organizację ruchu w zakresie oznakowania drogi gminnej ul. Gruchla m. Myszków, dla której właściwym organem zarządzającym ruchem jest Starosta Myszkowski, na podstawie przedstawionego projektu pn.: „Budowa sieci wodociągowej w ulicy Gruchla w Myszkowie”

Nr PZD-SD/5420/45/2017 z dnia 26.04.2017r. - **z uwagami:**

Dotyczy : opinii do projektu czasowej organizacji ruchu w ciągu ul. Gruchła w Myszkowie na czas prowadzenia robót w zakresie przebudowy sieci wodociągowej.

**Temat:** Budowa sieci wodociągowej w ulicy Gruchla w Myszkowie.

RYS.2.

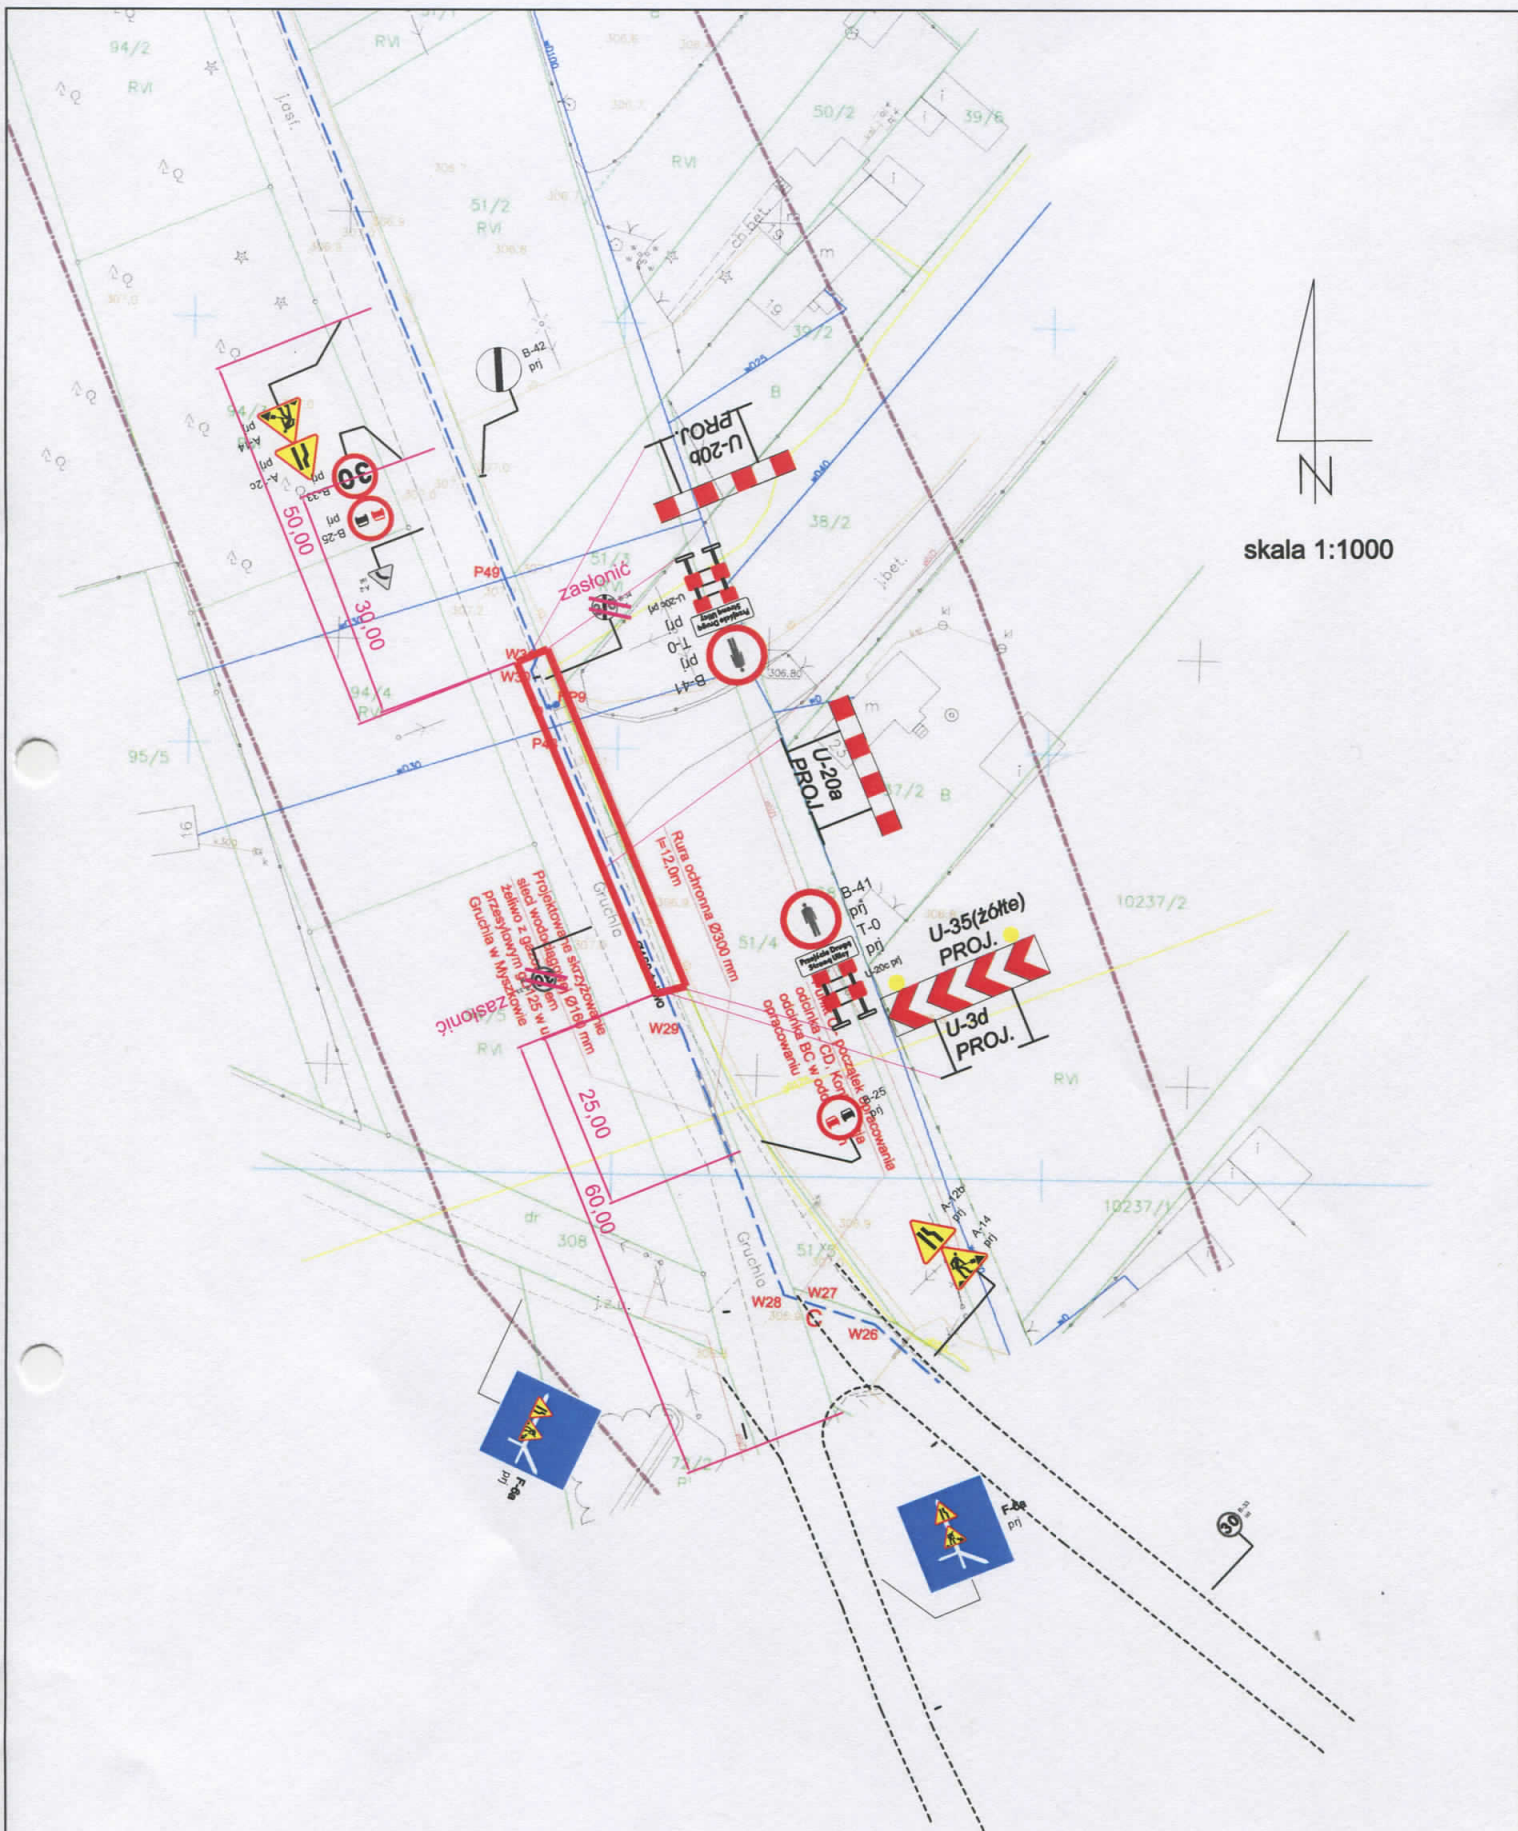
- Przy oznakowaniu robót prowadzonych w pasie drogowym stosuje się znaki o jedną grupę wielkości wyższą niż stosowane na danym odcinku drogi - zastosować oznakowanie z grupy wielkości „średnie”
- na rysunku nr 2 należy poprawić odległość znaków A-12c oraz A-14 od miejsca prowadzonych robót. Znaki ostrzegawcze dla dopuszczalnej prędkości obowiązującej w ww. rejonie ( $v \leq 60$  km/h) umieszcza się w odległości 50 m – 100 m, (pkt 7.2.6. i pkt 2.1.2. załącznika nr 1 do ww. rozporządzenia)
- na rys nr 4 należy poprawić odległość między projektowanym znakiem B-42 a istniejącym znakiem B-33 - znaki powinny być umieszczone za poprzedzającymi w odległości co najmniej 10m
